## Montagehinweis Kühlmittelpumpe WPS3025 für BMW 135i, 335i, 535i, 640, 740i ab Modelljahr 2007

Abb. 1

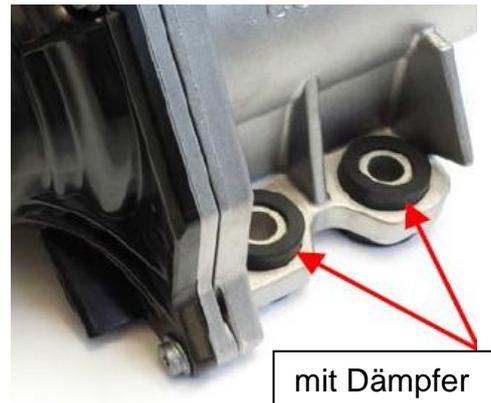
Die ausgebaute elektrische Kühlmittelpumpe verfügt ggf. über vormontierte Silentbuchsen an den 3 Anschraubpunkten (Abb. 1). Diese sind an der neuen Kühlmittelpumpe WPS3025 nicht vorhanden. Die alten Befestigungsschrauben sind ungeeignet.

Seitens des Fahrzeugherstellers wurde die Kühlmittelpumpe auf diese neue Ausführung ohne Silentbuchsen (Abb. 2) umgestellt.

Die ausgebauten Aluminiumschrauben (M8x36) dürfen nicht mehr weiterverwendet werden, sondern müssen durch kürzere Stahlschrauben (M8x26) ersetzt werden. Hierzu verwenden Sie den separat erhältlichen Montagesatz MS50 (Abb. 3).
